DETERMINAZIONE DIRIGENZIALE N. 2022-183.0.0.-45

Adeguamento idraulico del tratto terminale del Rio Gatto”.

Approvazione variante per maggiori lavori ai sensi dell’art. 106 comma 1, lett. b) e c) del D.Lgs. 50/2016 per un importo di Euro 83.147,83 oltre IVA.

- 2) di approvare l'elaborato grafico E3-A-BIS “Planimetria Generale - Sistemazioni superficiali definitive” redatto dagli uffici tecnici della Direzione Infrastrutture e Difesa del Suolo;

SEZIONE CORDOLO E PLATEA AREA GIOCHI
Scala 1:10

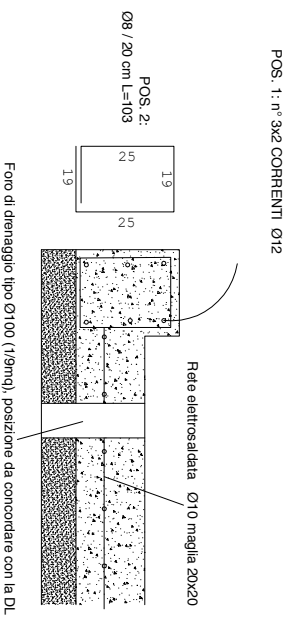
✓ realizzazione di circa 310 mq di platea debolmente armata dello spessore di circa 20 cm e cordoli perimetrali aventi sez. circa 20x10 cm, previa stesura di massetto di sottofondo per la regolarizzazione del piano di posa;

- realizzazione di circa 310 mq di platea debolmente armata dello spessore di circa 20 cm e cordoli perimetrali aventi sez. circa 20x10 cm, previa stesura di massetto di sottofondo per la regolarizzazione del piano di posa;

MATERIALI:
CALCESTRUZZO DI SOTTOFONDAZIONE: C12/15
CALCESTRUZZO PER CORDOLI E PLATEA: C32/45
ACCIAIO PER CEMENTO ARMATO: B450C

SISTEMAZIONE SUPERFICIALE GIARDINI
Scala 1:200

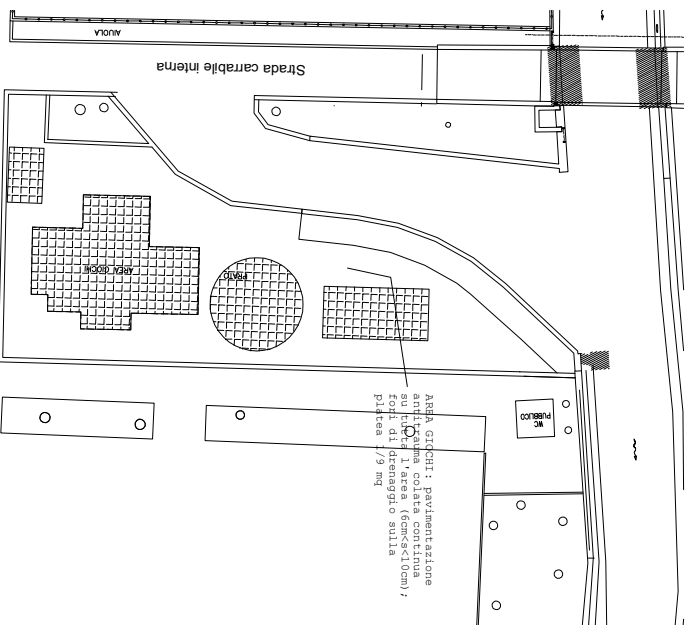
- è stato redatto dagli uffici tecnici della Direzione Infrastrutture e Difesa l'elaborato grafico E3-A-BIS "Planimetria Generale - Sistemazioni superficiali definitive";
